RESOTAINER

CREATION D’UNE CENTRALE PHOTOVOLTAIQUE AU SOL ET DE
BATIMENTS DE SELF-STOCKAGE
SAINT FRAIMBAULT DE PRIERES (53)

NOTE COMPLEMENTAIRE CAS PAR CAS

Le présent dossier correspond à une note complémentaire relative aux demandes de la DREAL Pays de la Loire dans le cadre de l'instruction du dossier d'examen au cas par cas concernant la réalisation d'une centrale photovoltaïque au sol et de bâtiments de self-stockage sur la commune de ST FRAIMBAULT DE PRIERES (53) pour le compte de RESOTAINER.

Figure 1 : Coupe en travers des tables photovoltaïques

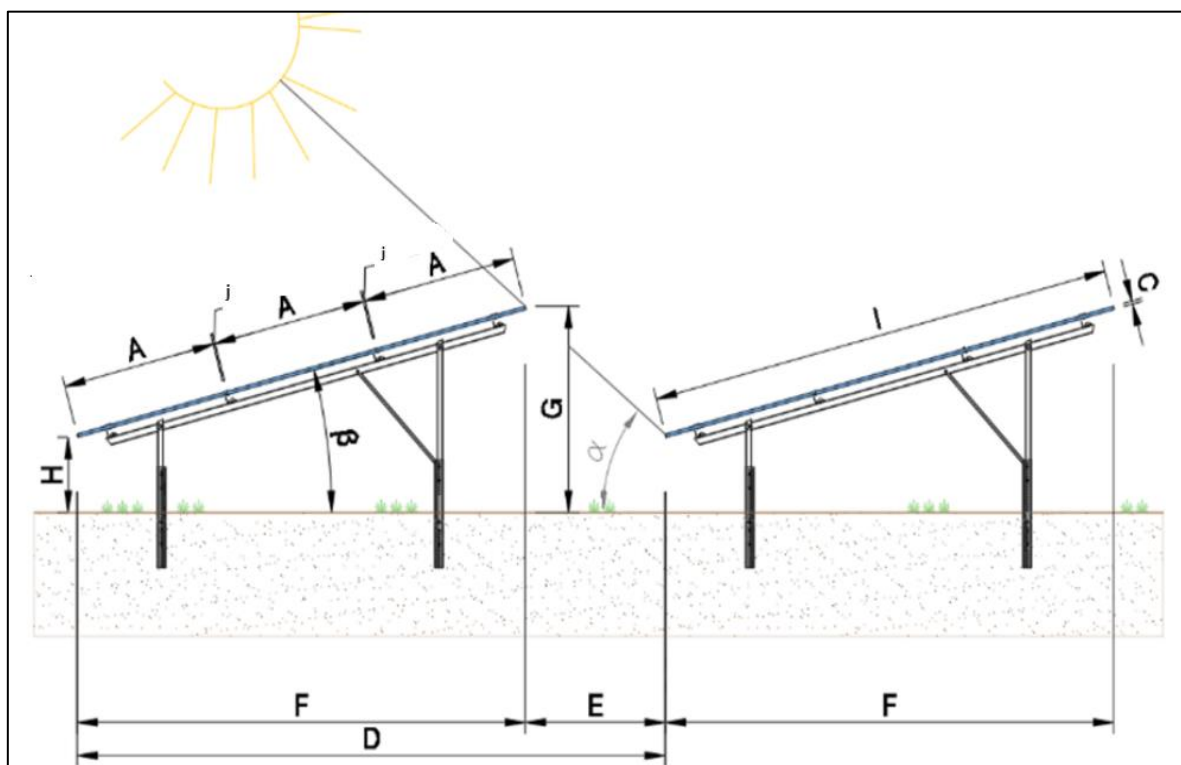
Veuillez décrire les structures photovoltaïques (y compris postes de transformation/livraison), leurs supports et moyens d'ancrage au sol, et préciser leurs dimensions, leur nombre, ainsi que le point haut des tables photovoltaïques.
Merci de fournir des plans détaillés de ces installations.

Les caractéristiques des tables photovoltaïques figurent sur la figure et le tableau ci-dessous.

Les tables photovoltaïques, au nombre de 53, auront un châssis métallique ancré au sol par des pieux battus. Le dimensionnement des fondations est en cours de définition par étude géotechnique G2-AVP réalisée par ABO-ERG GEOTECHNIQUE.

Figure 2 : Liaison des modules photovoltaïques avec PDL / PTR

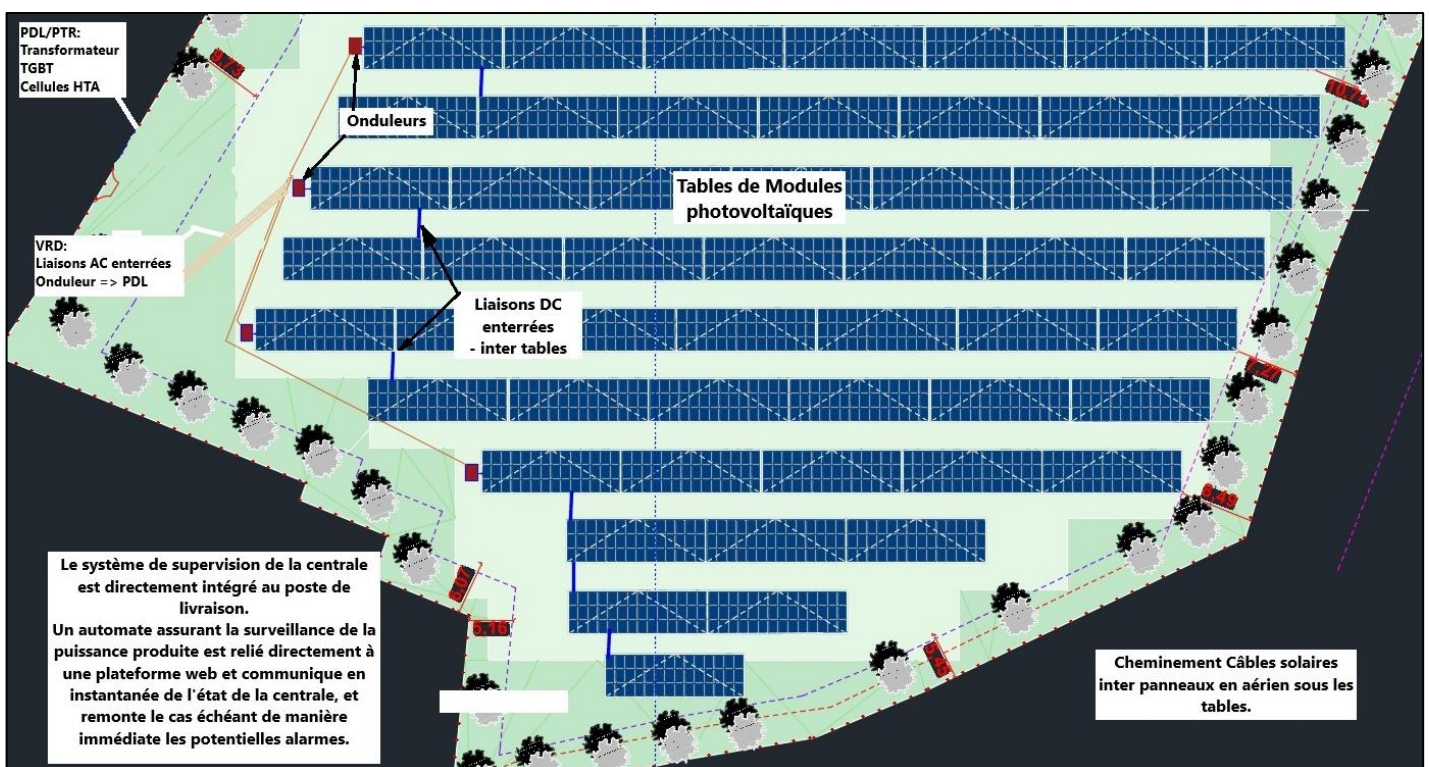
Le projet étant destiné à être raccordé au réseau externe de distribution d'électricité, l'ensemble des moyens nécessaires à ce raccordement fait partie du périmètre du projet. Il convient donc d'indiquer la localisation du point de raccordement, les travaux et ouvrages nécessaires à ce raccordement, ainsi que la localisation et les caractéristiques du poste de transformation s'il s'avère nécessaire.

Merci de faire figurer l'ensemble de ces éléments sur un plan.

Le PDL / PTR sera mis en place au sud-ouest du site, au plus proche des accès, tel que présenté à la figure suivante.

Figure 3 : Installations de chantier

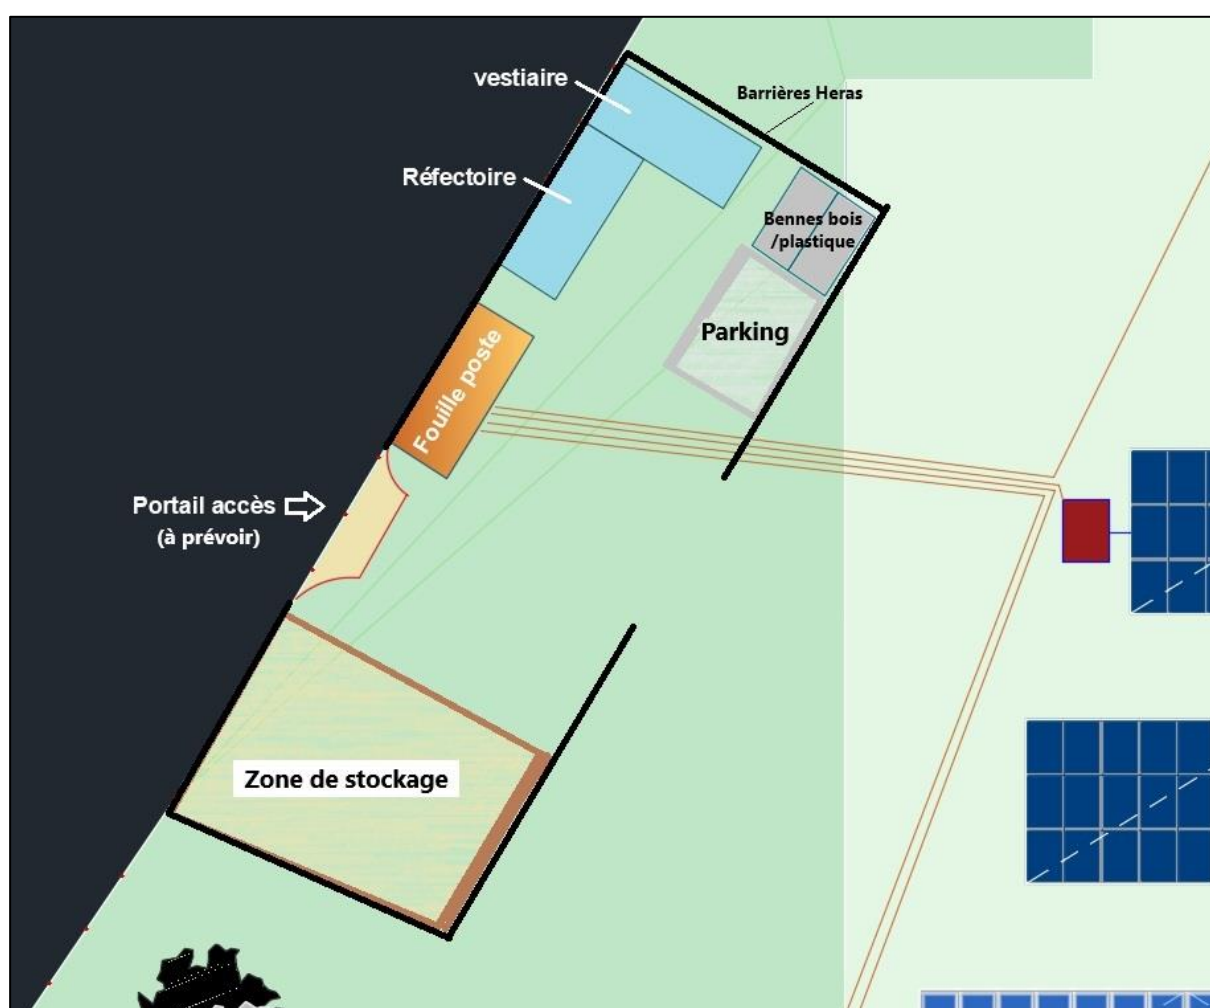
L'emplacement des installations de chantiers, base de vie, zone de stockages des matériels et matériaux sont à préciser à ce stade, dans la mesure où ces installations sont en elles-mêmes susceptibles de générer des impacts.

Les installations de chantier sont schématisées sur la figure suivante :

Elles seront implantées au droit du site d'étude, à l'extrémité ouest du site, sans incidence supplémentaire sur l'environnement.
